Sag. Nr. 08.1826

Vedr. Violvej 7, Vejers Strand

08.1826 - Jan Peters Violvej 7, Henne Strand – den 03.11.2014

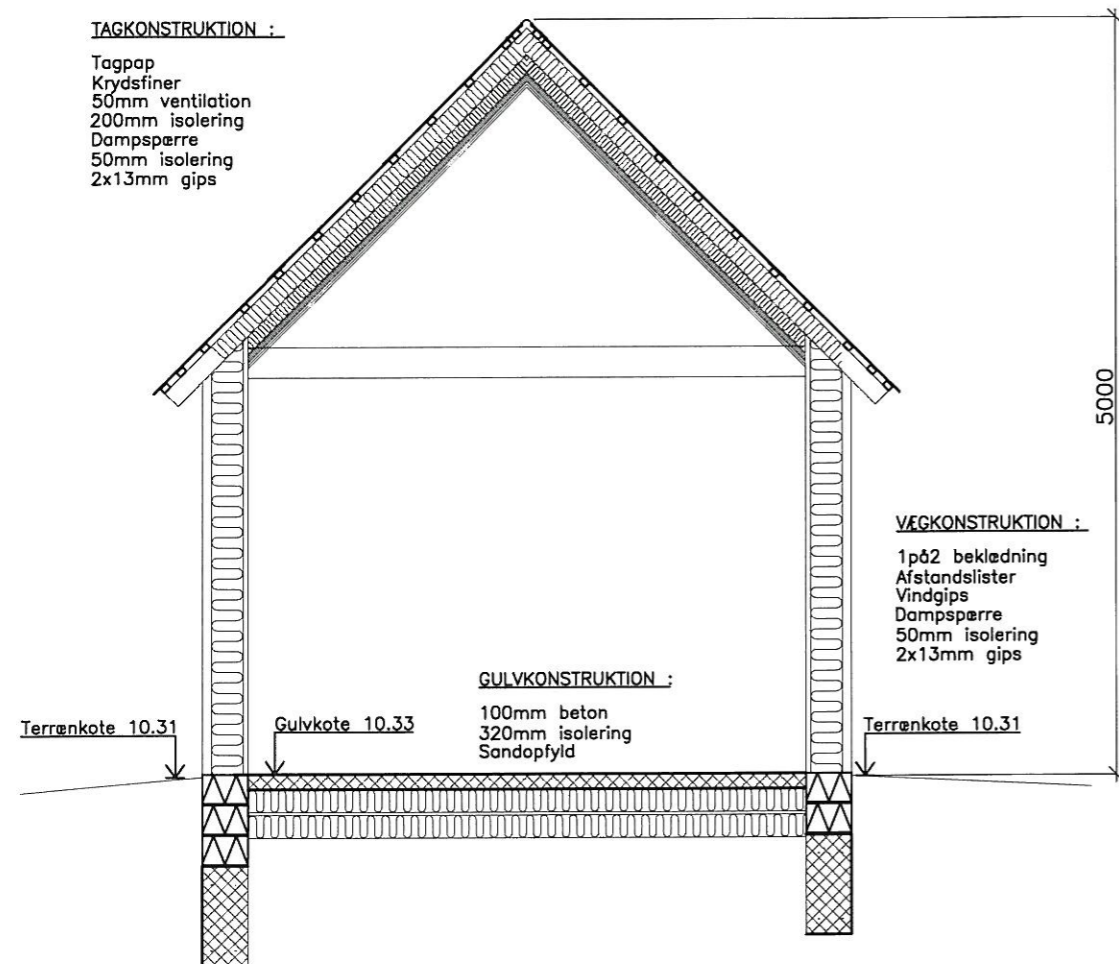
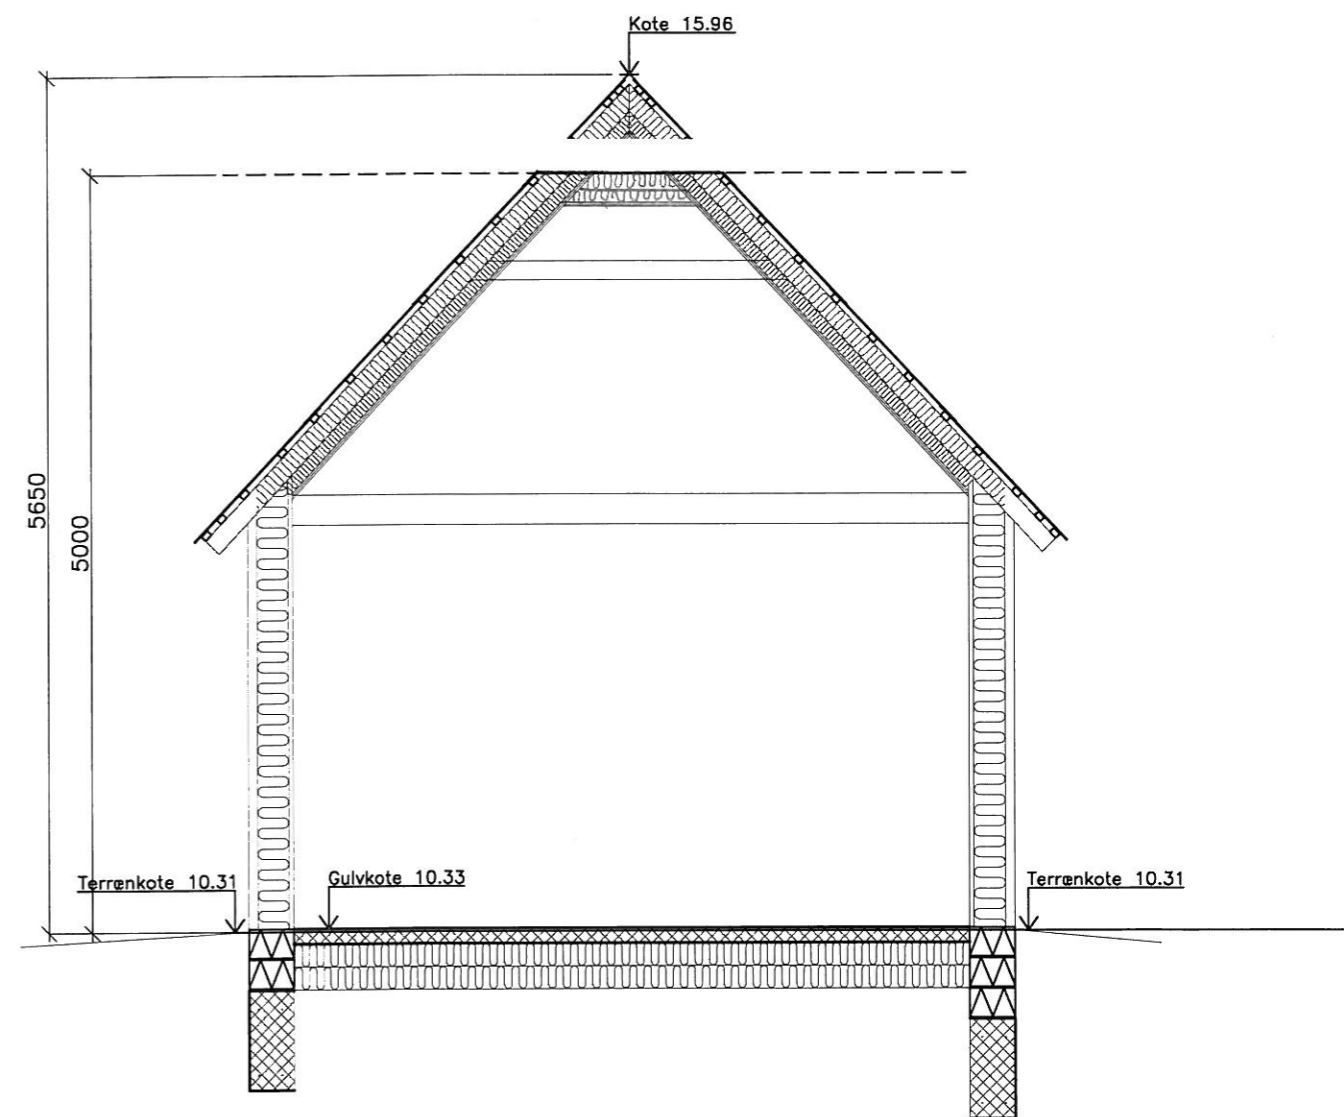
1. Arkitekttegning nr. 2 revideret den 03.11.2014 snit A-A visende højden på hovedbygningen efter tagrygningen er sænket og snit B-B visende højden på de nye sidefløje vist på tegning nr. 13 revideret den 03.11.2014.

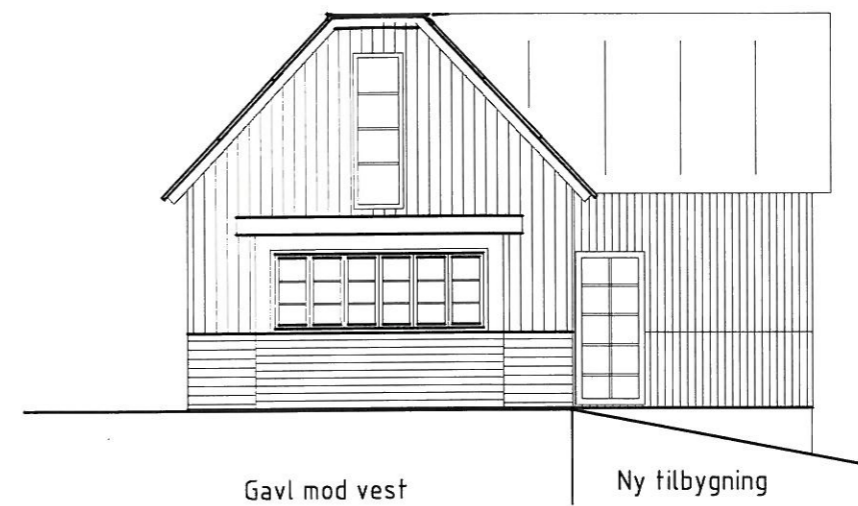
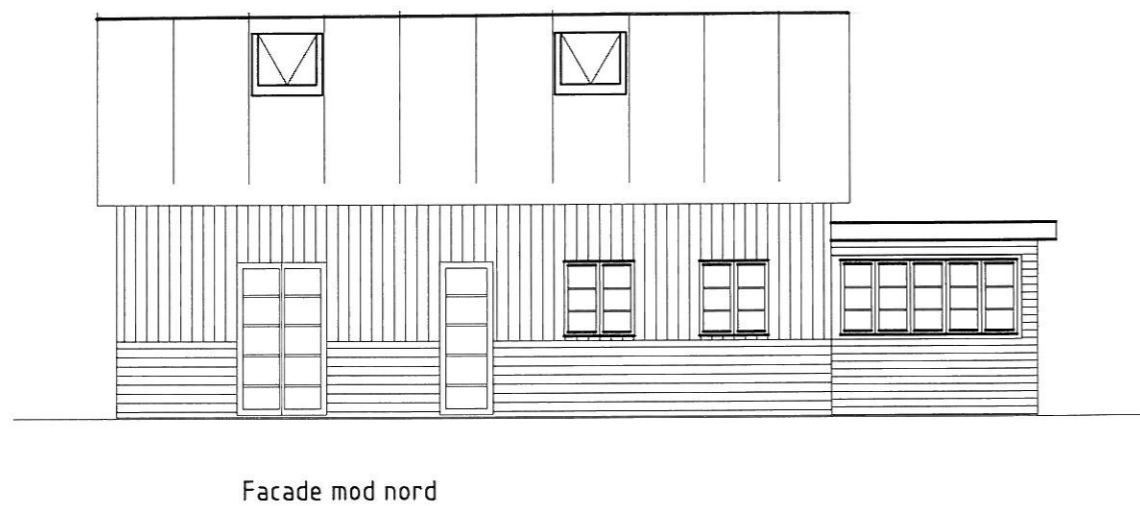
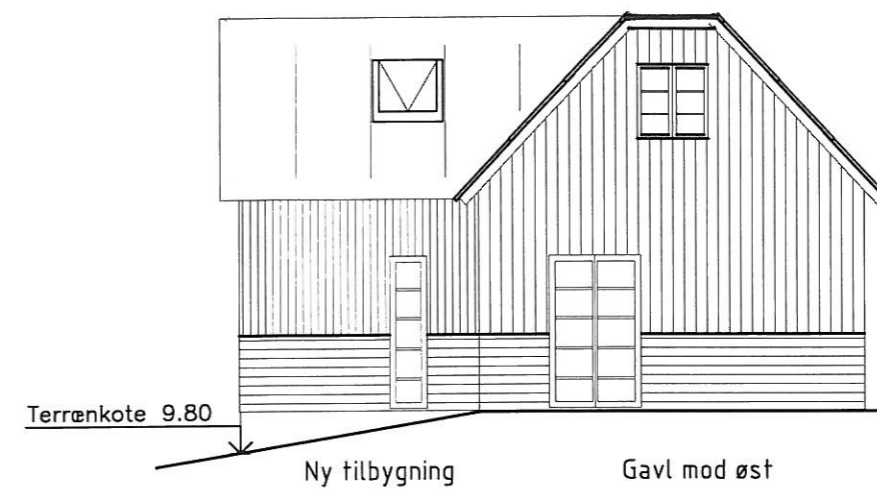
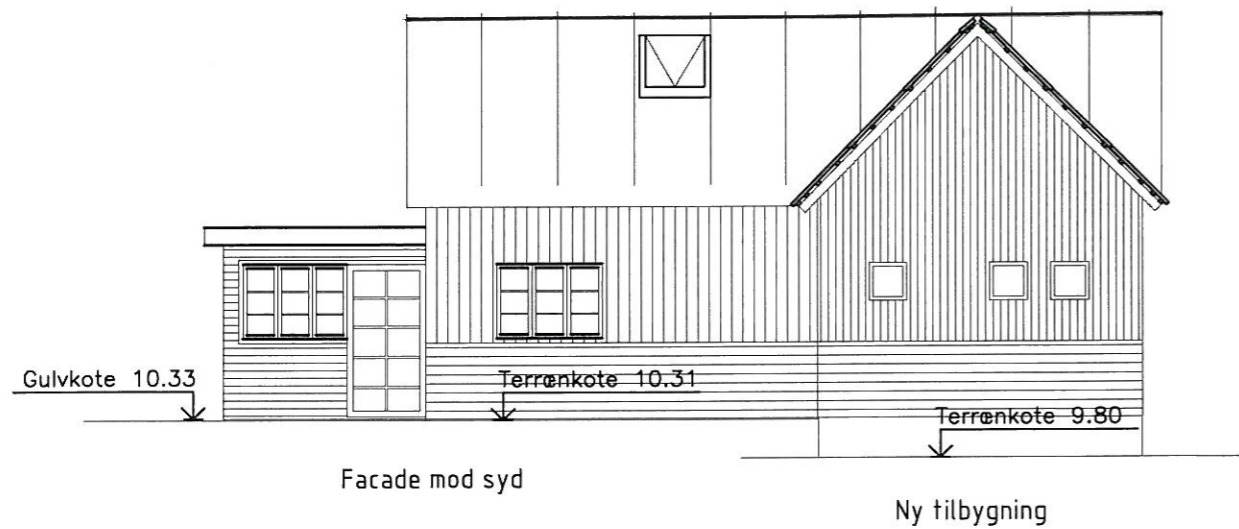
2. Arkitekttegning nr. 3C revideret den 03.11.2014 visende den nuværende hoved- og sidebygning efter at taget er sænket.
3. Arkitekttegning nr. 13 revideret den 03.11.2014 visende de nye tilbygninger (som der tidligere er søgt og en accept er givet)
Disse tegningers godkendelse er en del af den tidligere skriftligt aftalte accept og en betingelse for en accept af de øvrige punkter ellers bortfalder de øvrige aftaler.

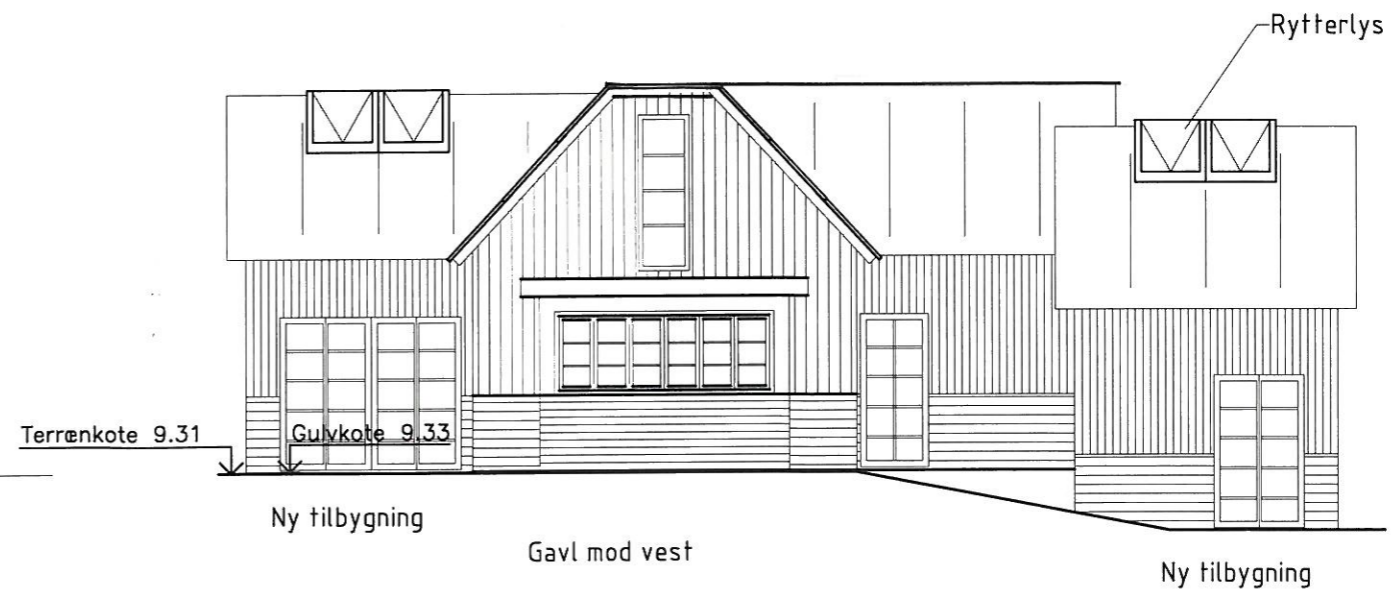
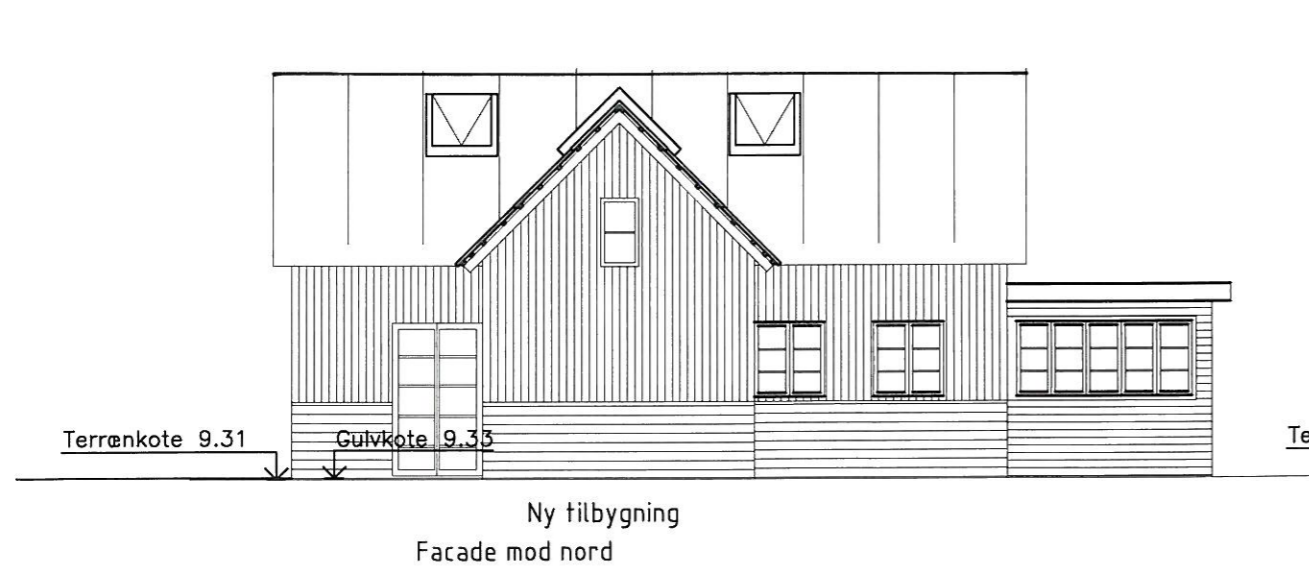
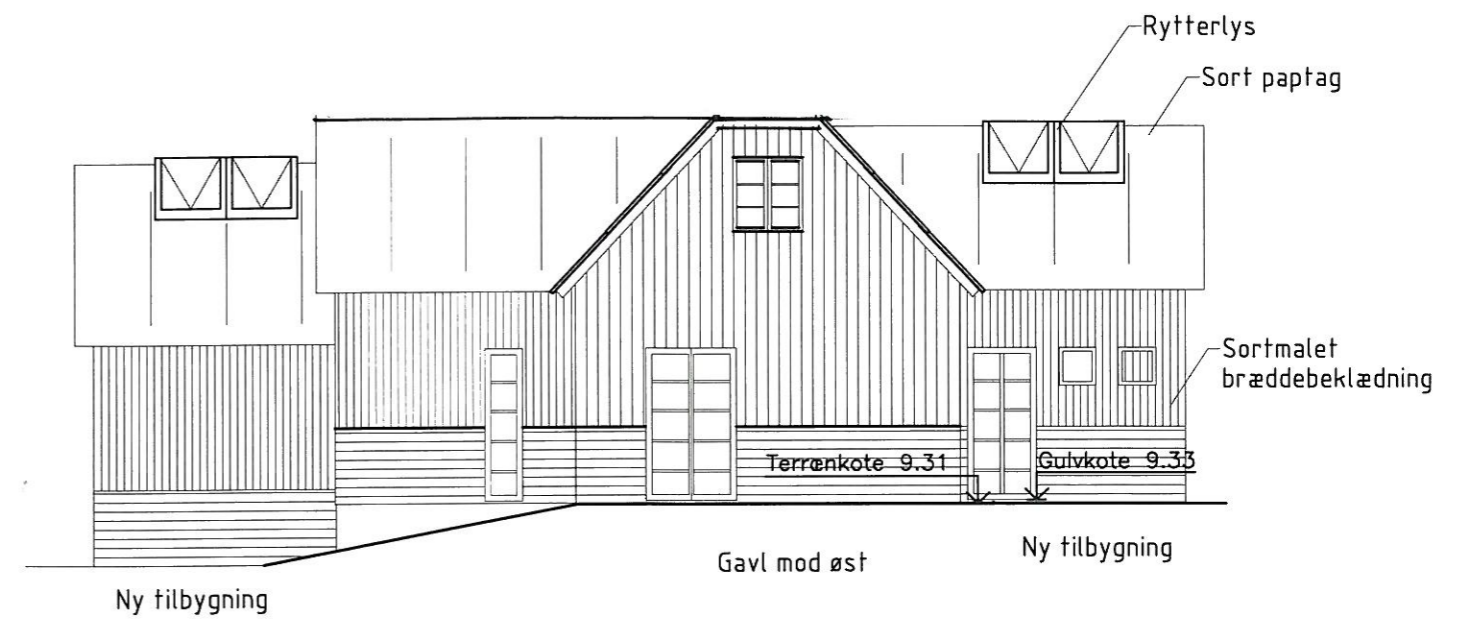
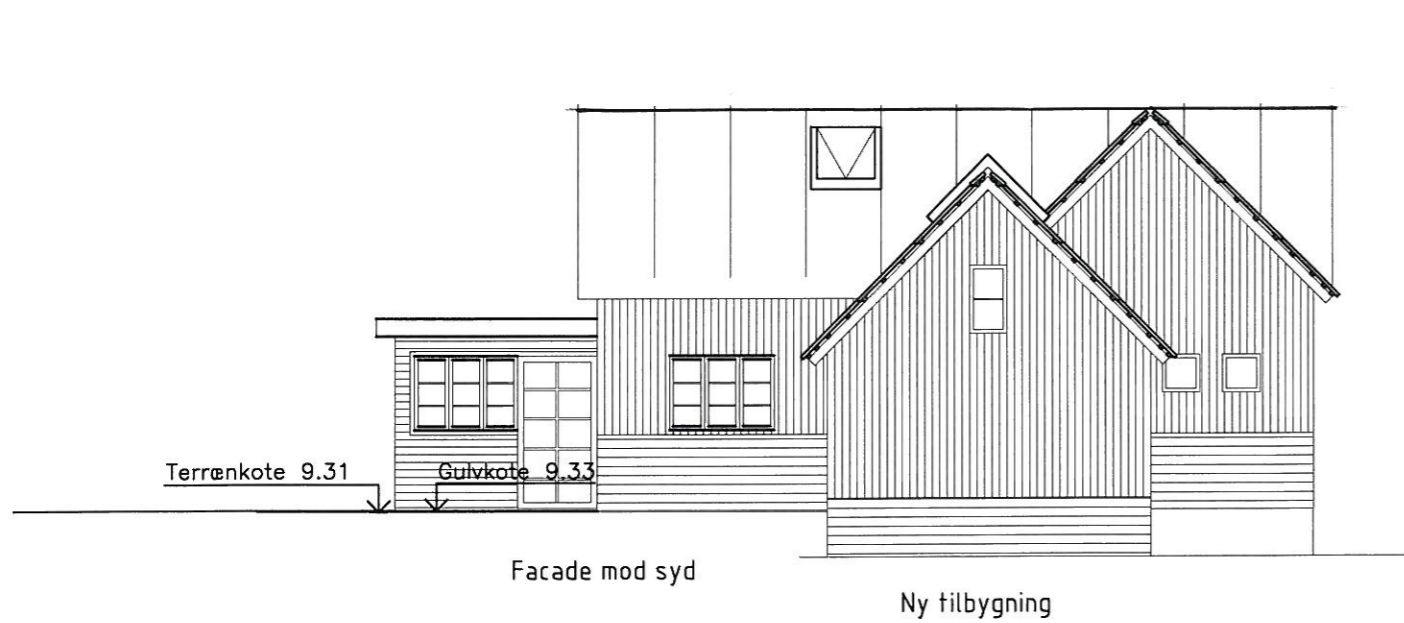
5. Planlagt tidsramme: Eksisterende hushøjde reduceres og ombygges i løbet af sommeren 2015 og afsluttes i løbet af sommeren 2015 – Nybygningerne vist på arkitekttegning nr. 13 revideret den 03.11.2014 vil tidligst ske i løbet af 2016.
